## Doodlopend eind en rooksluis met lift in hoogbouw

Advies 1916 met toelichting

<b>Trefwoorden:</b>	Bouwbesluit 2012, woongebouw, gelijkwaardigheid, nieuwbouw, vluchtroute, ontruiming, rookmelders, sprinkler, brandweerlift, brandbestrijding, zelfsluitende deuren, hoogbouw
<b>Datum:</b>	30 december 2019
<b>Status:</b>	met toegevoegde toelichting van 5 augustus 2020 <i>Definitief</i>

*Figuur 3 principeplattegrond woontoren met 12 appartementen met elk een gebruiksoppervlakte tussen de 52 m<sup>2</sup> en 77 m<sup>2</sup>. De brandscheidingen zijn in rood (WBDBO  $\geq$  30 minuten) en in groen (WBDBO  $\geq$  60 minuten aangegeven)*

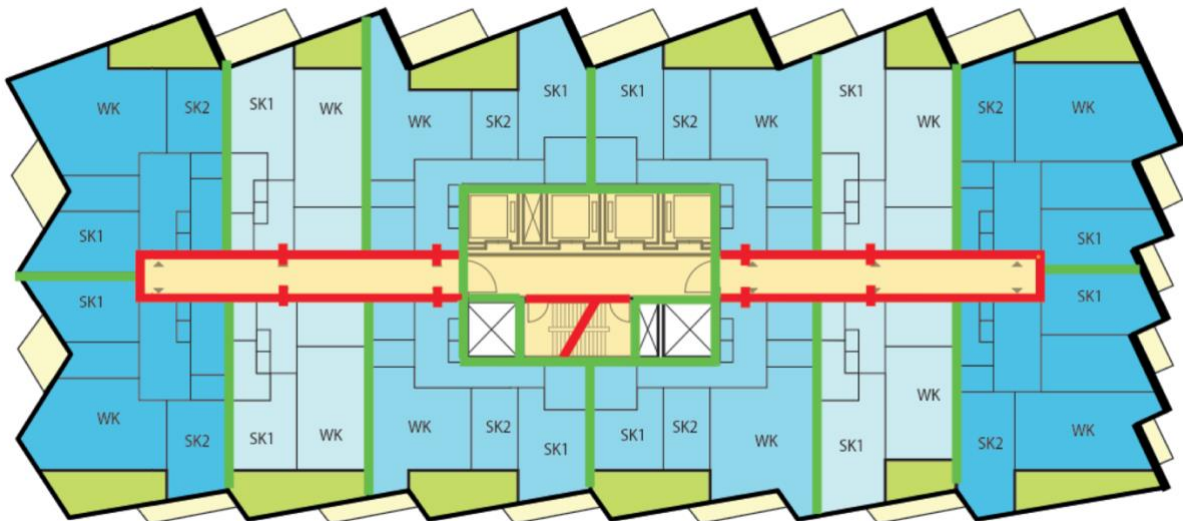
Om bij brand vanuit een woning in de woontoren een vluchttrappenhuis in de liftkern te kunnen bereiken moet langs verschillende woningtoegangsdeuren worden gevlucht. De woningtoegangsdeuren zijn daarom voorzien van vrijloopdrangers. De belanghebbende is van mening dat het toepassen van rookmeldergestuurde vrijloopdrangers in combinatie met de sprinklerinstallatie in de woning, een gelijkwaardige vluchtveiligheid bestaat ten opzichte van Bouwbesluit artikel 2.104 tweede lid waarin is aangegeven dat bij het vluchten vanuit een woonfunctie niet langs beweegbare constructieonderdelen van andere woonfuncties mag worden gevlucht.

Vanuit de beide corridors voert de vluchtroute naar een brandwerend afgescheiden lifthal die toegang biedt tot de brandweerliften en tot de beide vluchttrappenhuisen ('wokkeltrappenhuis'). Het bevoegd gezag is van mening dat het voorportaal van de brandweerliften niet mag worden gecombineerd met de, conform Bouwbesluit artikel 2.107 zesde lid, vereiste rooksluis voor het trappenhuis. Bovendien is het bevoegd gezag van mening dat elk trappenhuis voorzien moet zijn van een eigen rooksluis om rookverspreiding in beide trappenhuisen te voorkomen. Belanghebbende is van mening dat rookverspreiding naar de trappenhuisen voldoende is afgedekt door de beide trappenhuisen, conform de Handreiking brandveiligheid in hoge gebouwen, uit te voeren als

- Een vluchtroute buiten de woning moet, conform artikel 2.104 eerste lid, in beginsel worden uitgevoerd als een extra beschermde vluchtroute en mag, conform artikel 2.104 tweede lid, niet langs een beweegbaar constructieonderdeel van een andere woonfunctie voeren. Hieraan wordt niet voldaan.

- De uitgangen van de gangen moeten toegang geven tot de in het eerste lid van artikel 2.106 bedoelde verschillende ruimten. Aan deze voorwaarde wordt niet voldaan: de gang komt immers uit op dezelfde ruimte, namelijk de rooksluis voor de brandweerlift/trappenhuis.

- Per corridor worden zes appartementen ontsloten. Die corridor is de enige vluchtroute en voert voor vier van de zes appartementen langs de woningtoegangsdeuren van andere woonfuncties. De maximale loopafstand in de corridor bedraagt, volgens de aangeleverde gegevens, niet meer dan 15 m.
- Volgens artikel 2.106, derde lid onder c van Bouwbesluit 2012 mogen twee vluchtroutes vanaf de uitgang van een woonfunctie door dezelfde ruimte voeren als de loopafstand in die ruimte niet langer is dan 30 m.

- Het begrip ‘afzonderlijk’ is in Bouwbesluit 2012 niet nader gedefinieerd. Dat geeft de gemeente enige beoordelingsruimte om te bepalen of met deze prestatie-eis op een juiste wijze gevolg is gegeven aan de functionele eis voor een gebouw boven de 70 m.
- Naar het oordeel van de adviescommissie is niet aannemelijk gemaakt dat er sprake is van in artikel 2.107, zesde lid bedoelde, afzonderlijke rooksluizen. Daarvoor zou de enkele vluchtroute reeds na het verlaten van de gang met de woningtoegangsdeuren gesplitst moeten worden in twee onafhankelijke vluchtroutes. Dat wil zeggen dat in deze situatie elk trappenhuis een afzonderlijke rooksluis moet hebben, met tussen die rooksluizen een in artikel 2.107, tweede lid, bedoelde weerstand tegen branddoorslag en brandoverslag van ten minste 30 minuten.

- De gecombineerde rooksluis voor de twee onafhankelijke vluchtrappenhuisen dient tevens als brandweerlobby voor de brandweerliften. Naar het oordeel van de adviescommissie is het combineren van een afzonderlijke rooksluis met een toegang tot een brandweerlift volgens artikel 2.107 zesde lid niet uitgesloten.

Nee, de gelijkwaardigheid is onvoldoende onderbouwd. Voor een afgewogen oordeel zullen de relevante brandveiligheidsaspecten integraal en in samenhang moeten worden beschouwd.

1. Dat niet wordt voldaan aan artikel 2.106 van Bouwbesluit 2012, is in de onderbouwing van de gelijkwaardigheid buiten beschouwing gelaten. In de rooksluis voor de beide trappenhuisen voeren twee vluchtroutes elk naar een trappenhuis door dezelfde ruimte (de rooksluis). Volgens artikel 2.106, derde lid, onderdeel a, is dat niet toegestaan omdat de rooksluis niet grenst aan de uitgangen van de subbrandcompartimenten (woningen).

Dit kan onderdeel zijn van een gelijkwaardige oplossing, maar dat is niet aannemelijk gemaakt.
